RESOLUCIÓN No. 1178 DEL 11 DE JUNIO DE 2025, ARMENIA QUINDÍO

"POR MEDIO DE LA CUAL SE NIEGA UN PERMISO DE VERTIMIENTO DE AGUAS RESIDUALES DOMÉSTICAS PARA UNA VIVIENDA CAMPESTRE CONSTRUIDA EN EL PREDIO DENOMINADO 1) UR VILLAS DEL CAFÉ ETAPA I CASA 2 UBICADO EN LA VEREDA PUEBLO TAPADO DEL MUNICIPIO DE MONTENEGRO (Q) Y SE ADOPTAN OTRAS DISPOSICIONES"

**CONCEPTO TÉCNICO DE NEGACION PARA TRÁMITE DE PERMISOS DE VERTIMIENTOS
 CTPV: 401 de 2024**

Imagen 1. Esquema corte de Tanque Séptico y FAFA.

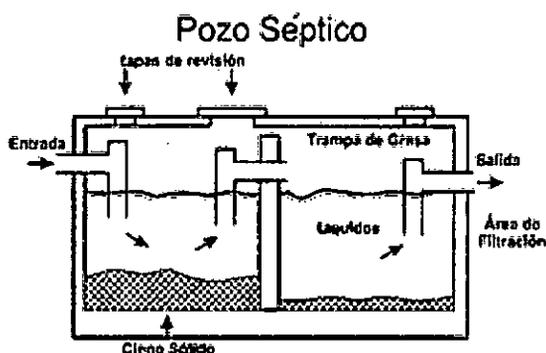
- La memoria de cálculo y diseño del STARD aportado, menciona que la trampa de grasas tendrá un ancho de 0.40m de ancho y un largo de 1.20m lo que no coincide con el plano de detalle, ya que las dimensiones no son las mismas. Adicionalmente, se menciona que se construirá un sistema séptico en mampostería de doble compartimento, el 1º de 1.30m de largo X 1.0m de ancho X 1.50m de altura útil. El 2º de 1.0m de ancho X 0.70m de largo X 1.50m de altura útil. Medidas que no coinciden con las tomadas en campo. El módulo FAFA se propone de dimensiones de 1.0m de ancho X 1.25m de largo X 2.10m de profundidad útil incluido el falso fondo. Estas medidas tampoco coincidieron con las tomad en campo. Por último el pozo de absorción propuesto presenta dimensiones de 1.50m de diámetro y 2.50m de altura útil. medidas que tampoco coincide con las tomas en campo.*

- El plano de detalle del sistema séptico aportado en la solicitud no coincide con el sistema séptico observado en campo, ya que las medidas no coinciden.*

- A la trampa de grasas existente en el predio, se le deben dar las dimensiones propuestas en la memoria de cálculo y diseño. Las cuales son 0.40m de ancho X 1.20m largo X 0.70m de profundidad útil y 0.30m de borde libre para una altura total de 1.0m (**estas dimensiones deben ser internas es decir, en contacto con el agua**)*
- Instalar adecuadamente y en la posición correcta los accesorios hidrosanitarios a la trampa de grasas.*
- Al tanque séptico existente en el predio, se le deben dar las dimensiones propuestas*

- Instalar adecuadamente y en la posición correcta los accesorios hidrosanitarios a la trampa de grasas.
- Al tanque séptico existente en el predio, se le deben dar las dimensiones propuestas en la memoria de cálculo y diseño. Las cuales son, el 1^{er} compartimento de 1.30m de largo X 1.0m de ancho X 1.50m de altura útil. El 2^{do} compartimento de 0.70m de largo X 1.0m de ancho X 1.50m de altura útil. **(estas dimensiones deben ser internas es decir, en contacto con el agua).**

- Al filtro anaerobio de flujo ascendente Fafa existente en el predio, se le deben dar las dimensiones propuestas en la memoria de cálculo y diseño. Las cuales son, 1.0m de ancho X 1.25m de largo X 2.10m de altura útil incluido el falso fondo. **(estas dimensiones deben ser internas es decir, en contacto con el agua).**
